Avis délibéré de l’Autorité environnementale sur le démantèlement de l’INB n° 53 – Magasin central des matières fissiles (MCMF) sur le site du CEA à Cadarache (13)

n° Ae : 2021-116

Avis délibéré n° 2021-116 adopté lors de la séance du 22 décembre 2021

Figure 6 : Synoptique général du scénario retenu de démantèlement de l'INB 53 (Source : dossier).

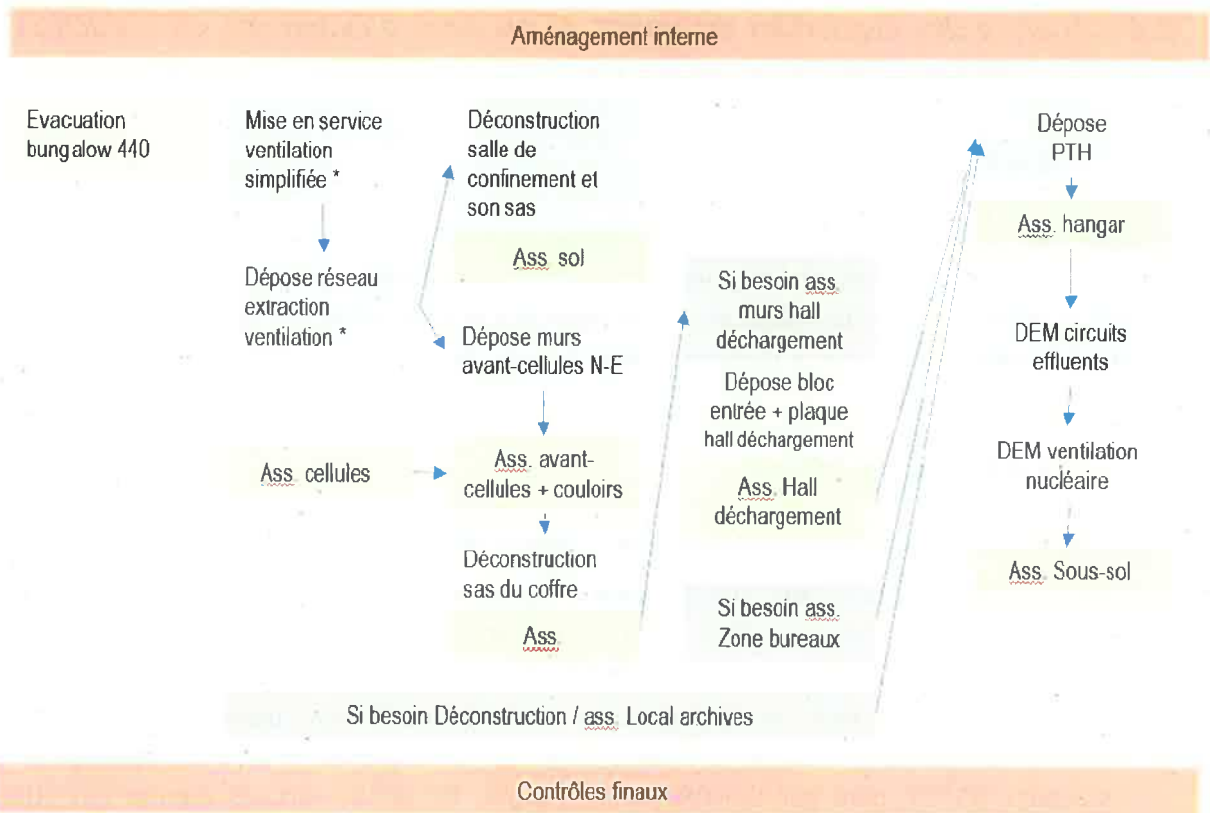
Le dossier ne démontre pas que les bâtiments conservés répondent aux normes sismiques pour l'usage projeté. Du fait que le scénario avec démolition complète des bâtiments entraîne des impacts significatifs sur les milieux naturels, il ne peut être autorisé sur la base du dossier présenté (besoin de mesures de compensation, nécessité d'une dérogation au titre des espèces protégées, nécessité de prévoir une restauration des écosystèmes naturels...). Il est dès lors essentiel de crédibiliser le scénario retenu sur la question du séisme.

L'Ae recommande de démontrer que les bâtiments conservés répondent aux normes sismiques en vigueur pour les usages projetés. En cas contraire, le dossier et son étude d'impact devraient être repris et actualisés en profondeur.
